Ministero della Transizione Ecologica

Commissione Tecnica di Verifica dell'Impatto Ambientale – VIA e VAS

Parere n. 164 del 29 ottobre 2021

<p>Progetto:</p>	<p>Procedura di valutazione d'impatto ambientale ai sensi dell'art. 23 del D.Lgs. 152/2006 e ss.mm.ii.</p> <p>Progetto di un impianto eolico, denominato "Parco eolico del Triolo", costituito da 29 aerogeneratori, ciascuno di potenza nominale di 6 MW, per una potenza complessiva di 174 MW, da realizzarsi nel territorio comunale di San Severo (FG), con realizzazione di una sottostazione elettrica utente sempre nel territorio comunale di San Severo.</p> <p>ID_VIP: 5160</p>
<p>Proponente:</p>	<p>wpd Triolo S.r.l.</p>

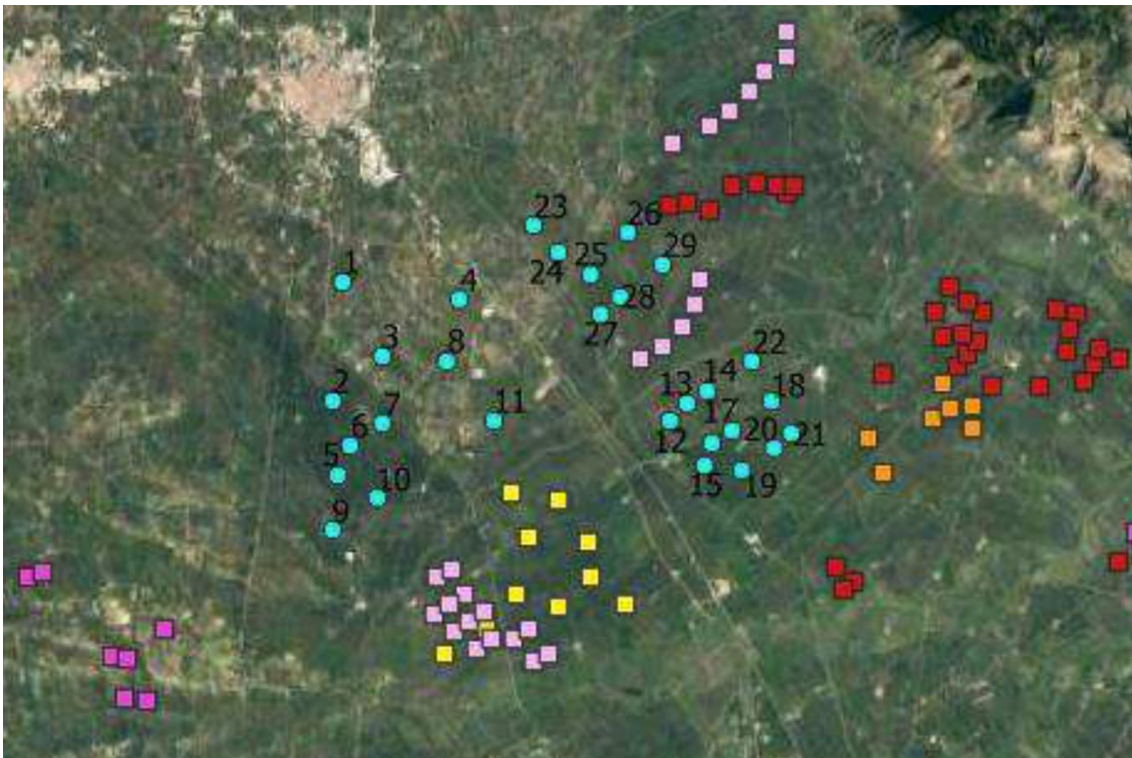
Ottimizzare il layout eliminando le posizioni caratterizzate dai maggiori fattori di impatto

Vicinanza ad aree soggetta a vincoli archeologici e corridoi ecologici: gli aerogeneratori più prossimi ad aree di interesse archeologico sono quelli contrassegnati con i numeri 25, 26 e 28, mentre quelli che presentano

le maggiori interferenze con il reticolo idrografico (in termini di corridoio ecologico) sono quelli contrassegnati con i numeri 7, 26, 28 e 29.
